Legger van de primaire waterkering
IJsseldijk

Inspraaknota

Onderwerp Inspraaknota vaststelling Leggers Cortenoever-Voorsterklei en Veessen-Wapenveld

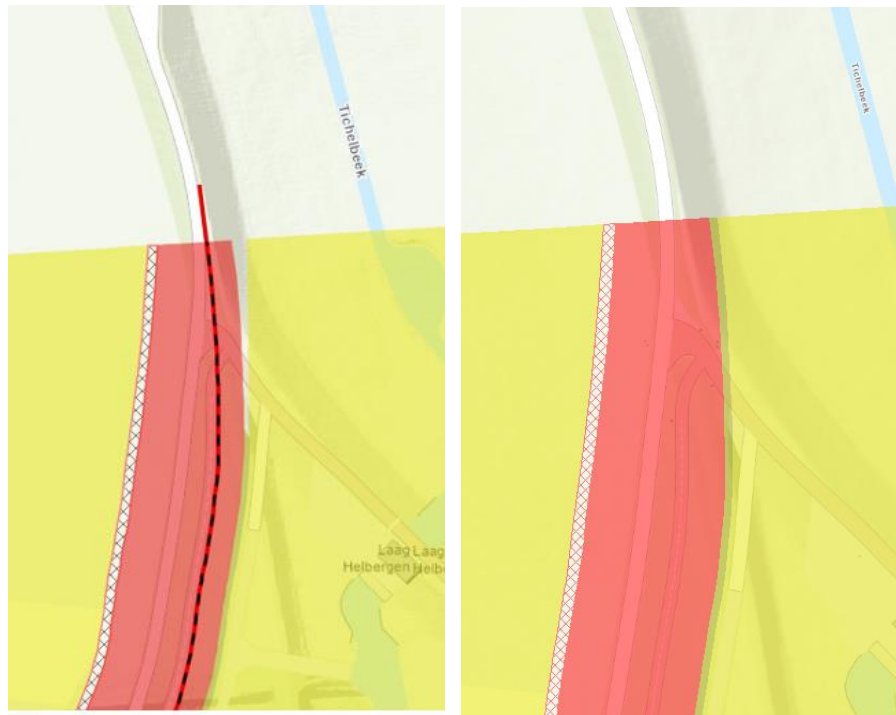
In het noordelijke deel van de zoneringen in Cortenoever is momenteel een opmerkelijke insnijding waarneembaar. Deze situatie wordt veroorzaakt door de zonering van de overige waterkering die eroverheen loopt en aansluit op de recent gecreëerde zonering. In het huidige ontwerp hebben wij ervoor gekozen om beschermingszone A te laten aansluiten op de waterkering die eroverheen loopt. Echter, recentelijk hebben wij besloten om beschermingszone A uit te breiden, waardoor deze insnijding verdwijnt.

Aangepast conform gewenste situatie.

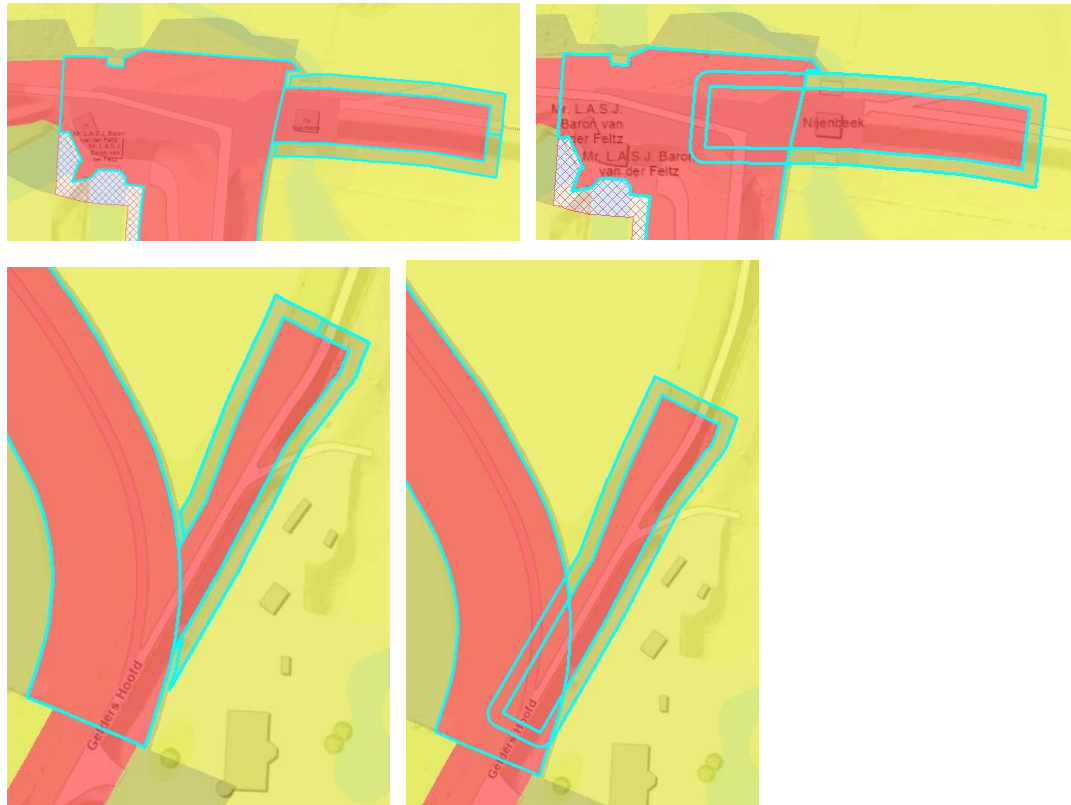
In zowel zuidelijke deel als het noordelijke deel van Voorsterklei wordt de bestaande zonering van de overige kering momenteel aangepast om naadloos aan te sluiten op de nieuwe zonering die voortvloeit vanuit de ontwerplegger. Het is opgemerkt dat er in de rest van het betreffende gebied overlappende zoneringen ontstaan, met name op locaties waar verschillende keringen elkaar kruisen. Om deze reden is besloten om een soortgelijke benadering toe te passen bij de kruisingen van 'CoVo' en 'VeWa'. Deze aanpassingen hebben tot doel om de efficiëntie en consistentie van de zoneringen te verbeteren en zorgen voor een geïntegreerde aanpak binnen het betreffende gebied.

Aangepast conform gewenste situatie.

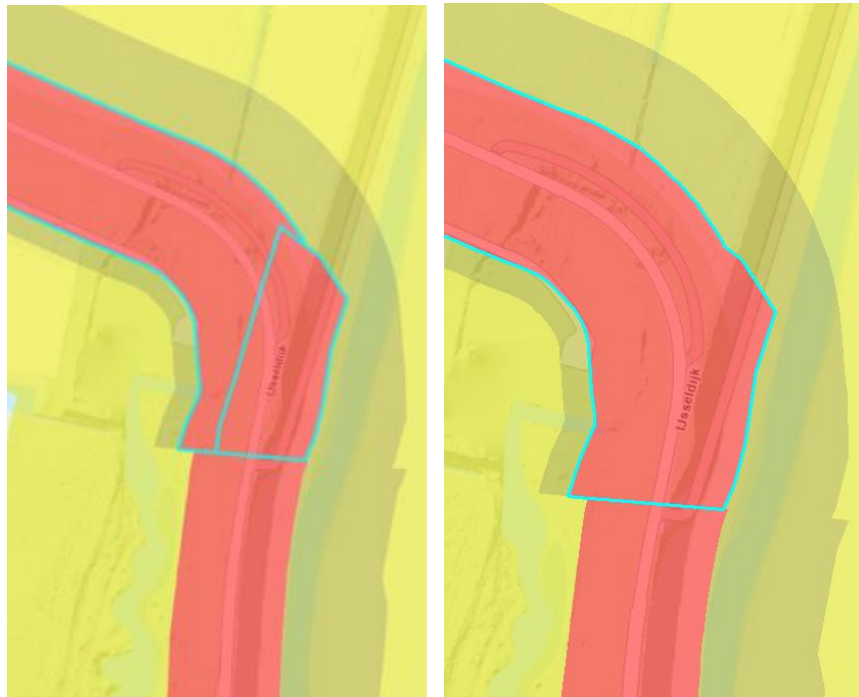
In het zuidelijke deel van de zonering in Wapenveld bevindt zich nog een eerder vastgestelde zone. Als we de huidige situatie ongewijzigd laten, leidt dit tot een visueel ongebruikelijke situatie. Om een meer wenselijke situatie te creëren, wordt voorgesteld om de twee kernzones samen te voegen, waardoor een geïntegreerde zone ontstaat. Dit samenvoegen resulteert in een situatie die beter overeenkomt met de gewenste opstelling.

Aangepast conform gewenste situatie.
